**Всемирный форум для согласования правил
в области транспортных средств**

Правила № 90 ООН

Предложение по поправкам к Правилам № 90 (сменные тормозные накладки)

Представлено экспертом от Италии*

Рис. 1

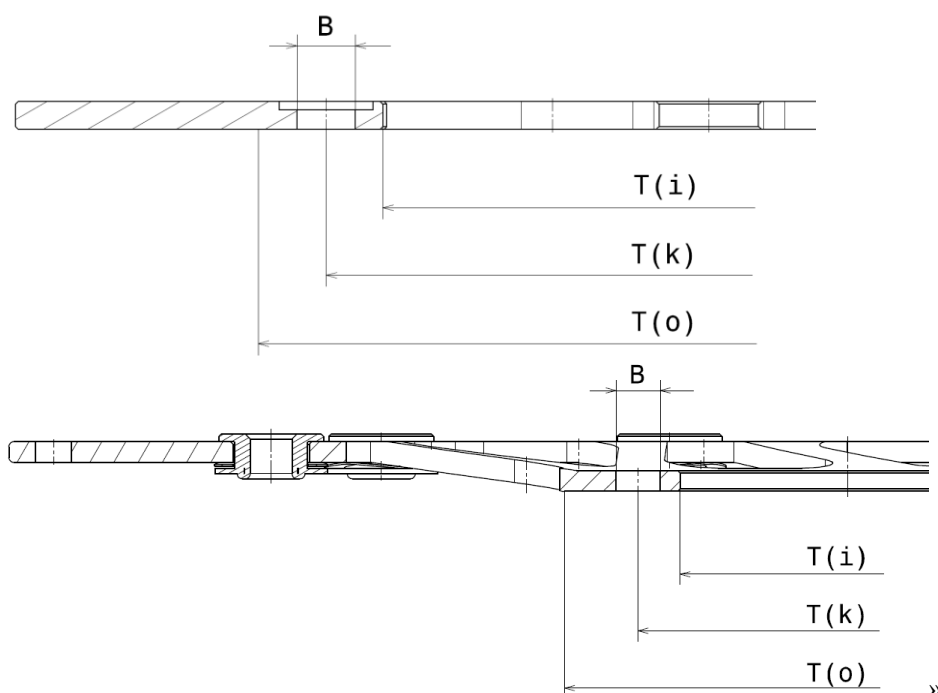
«1.5 Определение монтажной стороны ступицы

“Монтажная сторона ступицы” означает поверхность диска, которая соприкасается со ступицей колеса.

Монтажная поверхность рассчитывается между внутренним диаметром диска $T(i)$ и диаметром $T(o)$, который определяется как максимальный диаметр области, подлежащей ограничениям по плоскостности, как это указано на чертеже диска (см. рис. 1).

В случае если указаний на чертеже недостаточно, $T(o)$ определяют следующим образом:

$$T(o) = T(k) + B + 10 \text{ мм}$$
